# sXGP方式拡張に伴う既存無線局との 共用条件の検討

2019年6月19日

DECTフォーラム ジャパンワーキンググループ

## ■ 離調周波数の検討

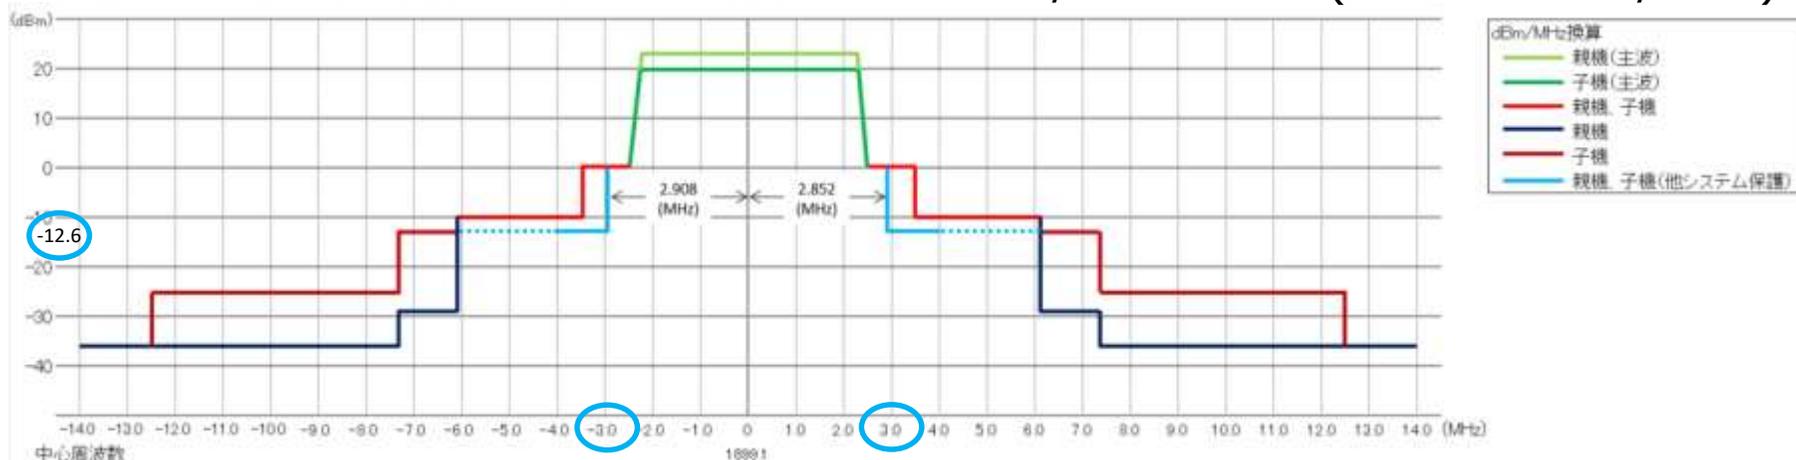
- sXGP方式(5MHz-BW)の現行周波数における不要発射特性から、隣接システムへの漏洩電力は、中心周波数から約3MHz離調で-12dBm/1.152MHz (= -12.6dBm/MHz)

公衆PHS帯域に配置する場合に必要なDECT方式との離調周波数は約3MHzとなる  
(送信周波数帯域の中心周波数から参照帯域幅の送信周波数帯に近い方の端までの差)

## ■ sXGP方式のデジタルコードレス電話帯域内の配置変更について

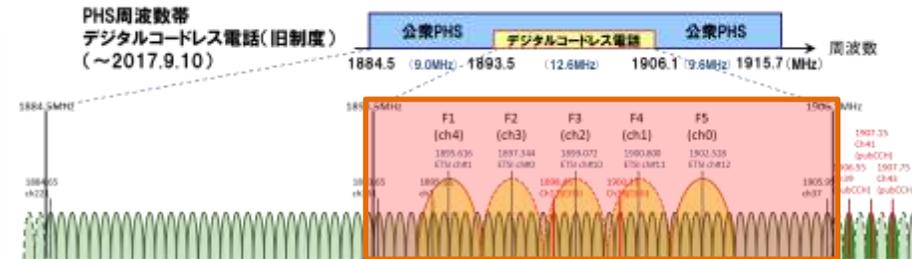
- 現行以上にDECT周波数と重ならないよう配置した上で、新たに配置する周波数から輻射される電力は、DECT方式の各周波数に対して隣接チャネル漏洩電力以下とすることが必要
- 周波数配置を変更する場合及びsXGP方式の技術的条件を変更する場合、周波数共用時のチャネル利用効率を再検討し、各方式が利用可能なチャネル数と各方式に加わる呼量からトラフィック計算で呼損率を求め、サービス品質を再評価することが必要

周波数配置以外の技術的条件を変更する場合、他方式の既存機器に対する保護方法及び周波数共用時のチャネル利用効率を明示して頂きたい

## ■ 平日24時間、さいたま市浦和区

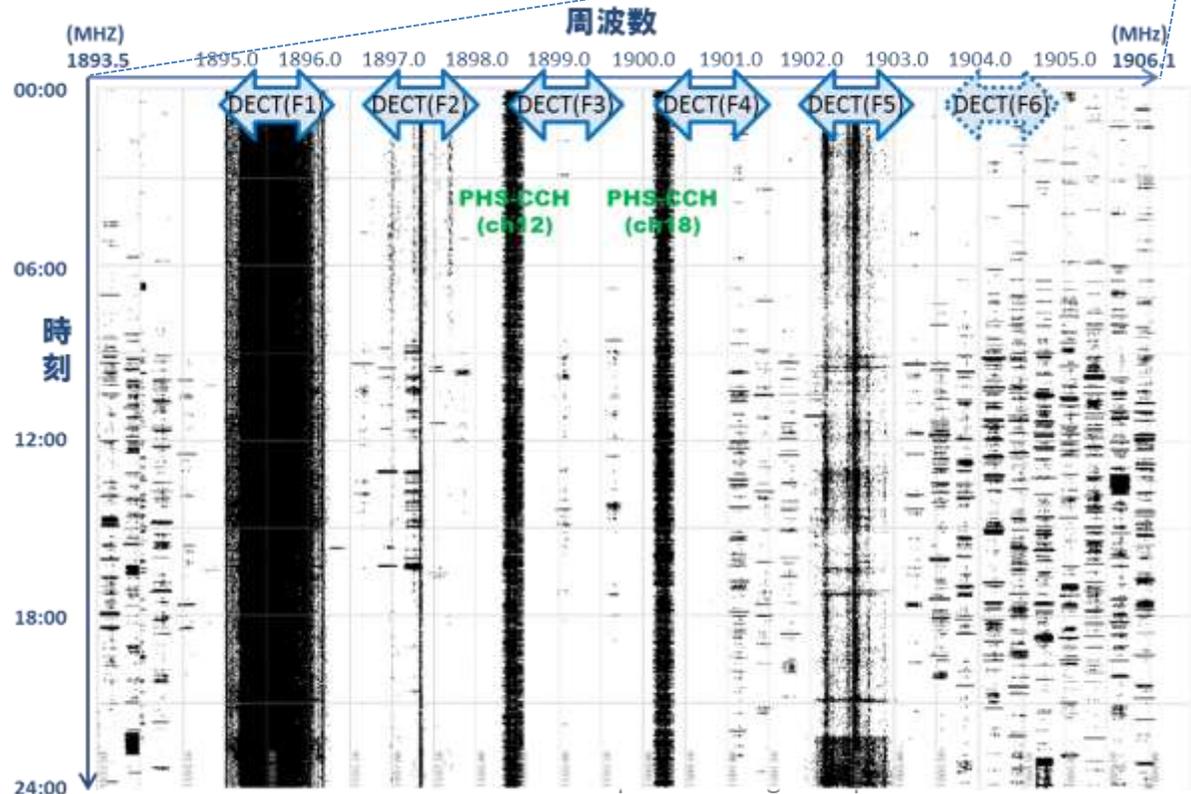
調査日が2016年9月であり、DECT方式の新基準(F6周波数追加、F2の共用条件変更)施行前であるため、DECT方式の周波数利用はF1,F5に集中し、自営PHS方式とも棲み分けていることが分かる(新基準施行は、2017.10.1)

市場には多くの旧技術基準対応機器が存在するため、F1,F5の利用効率が低下すると、DECT方式のサービス品質に多大な影響が生じる可能性が高い
